改善箇所説明図

不具合の内容

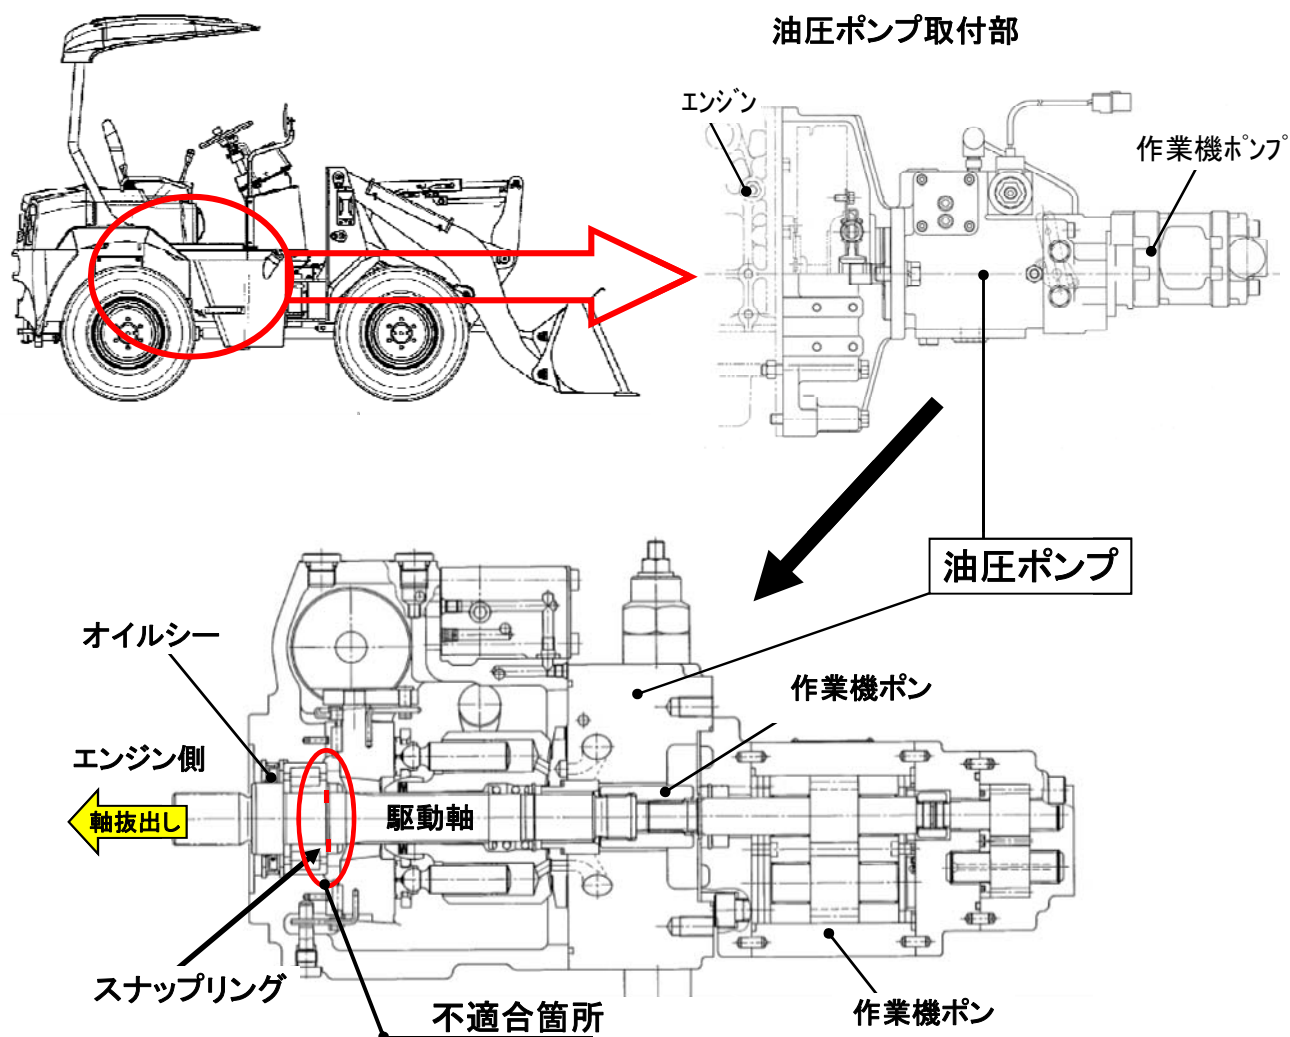
ショベルローダの油圧ポンプにおいて、ポンプ駆動軸を固定するスナップリングの組み付け作業が不適切なため、使用過程において当該駆動軸が抜ける場合がある。そのため、そのままの状態で使用を続けると作動油が漏れ、最悪の場合走行不能になるおそれがある。

全車両、油圧ポンプを良品に交換する。

- ①改善措置の対象号機は明確で、対策完了後にフロントフレーム左側支柱部に対策完了ステッカー(RNo.2552)を貼付する。
- ②交換する油圧ポンプは、【OKマーク】のステッカーを貼付している。
